令和6年2月5日 JR東海と対話を進めてきた「47項目」の進捗状況を評価し、  
残された課題等を、現時点における「今後の主な対話項目」として整理

## I 水資源編(今後の主な対話項目)

図 静岡県内の断層帯と繋がっている可能性のある山梨県内の断層

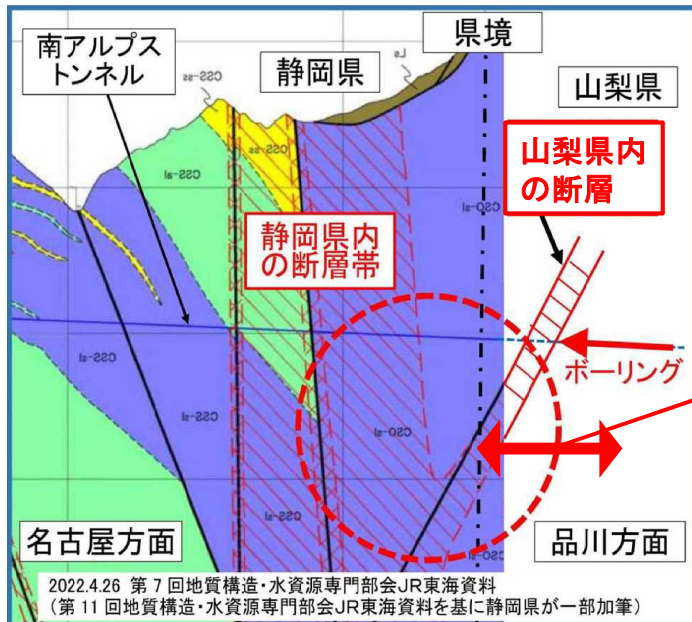
## 2(4) 山梨県内のトンネル工事による影響への懸念

- ・ 静岡県内の断層帯と山梨県内の断層が下で繋がっている可能性があることから、山梨県側からのボーリングによる健全な水循環への影響を懸念
- ・ トンネル工事が県境付近に近づくことによる健全な水循環への影響を懸念  
⇒ 高速長尺先進ボーリングが、JR東海が慎重に削孔を進める県境から山梨県側へ約300m区間の地点に達するまでに、懸念に対する対応が明確になることが重要

### JR東海が慎重に削孔を進めるとする区間(県境から約300mまでの区間)

- ◎ R5.1.25 第11回地質構造・水資源専門部会 JR東海資料  
「県境に近い区間(県境まで100mを目安)は慎重に削孔」
- ◎ R5.2.10 県指摘  
「県境から250m付近の山梨県内の断層が静岡県内の県境付近の断層帯と繋がっている可能性があることが考慮されていない」
- ◎ R5.2.23 県専門部会委員見解  
「余裕を持ち、県境300m手前から慎重に削孔するのが妥当」
- ◎ R5.3.20 第12回地質構造・水資源専門部会 JR東海資料  
「県境から約300m以内は慎重に管理を行う」

### 【対応を求めている内容: R5.1.31 静岡県発JR東海宛て文書】

- 1 ボーリングの管理項目と管理値
- 2 管理値を超えた場合の対応  
(静岡県側のモニタリングを含む)
- 3 結果報告の項目、方法、頻度
- 4 山梨県側へ流出する水の全量の戻し方  
(流出量測定方法などの具体的な方策を含む) 3
